Settore Manutenzione
del reticolo idraulico ed irriguo
e Istruttorie tecniche
MV/RA

**OGGETTO: [ID: 10689] Procedura di Valutazione di Impatto Ambientale ai sensi dell'art.23 del D.Lgs 152/2006 relativa al progetto dell'impianto agrivoltaico denominato "Altedo". Potenza pari a 51807,28 kWp.. Progetto PNIEC. Comunicazione procedibilità istanza, Responsabile del procedimento, e pubblicazione documentazione.
Richiesta integrazioni (Codice pratica 202401844).**

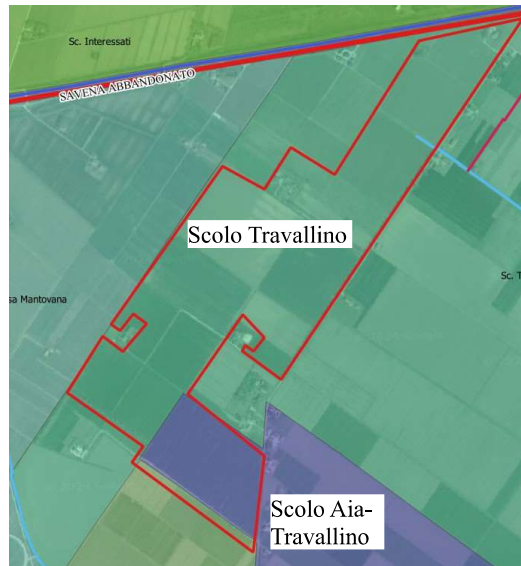
- Sezioni del canale Scolo Fossa Mantovana su un tratto di canale lungo 1 Km (minimo n. 3 sezioni se il canale non presenta variazioni significative) come da

planimetria sottostante. Rimane in carico al progettista confermare tale tratto o valutare e motivare diversamente il tratto da rilevare;
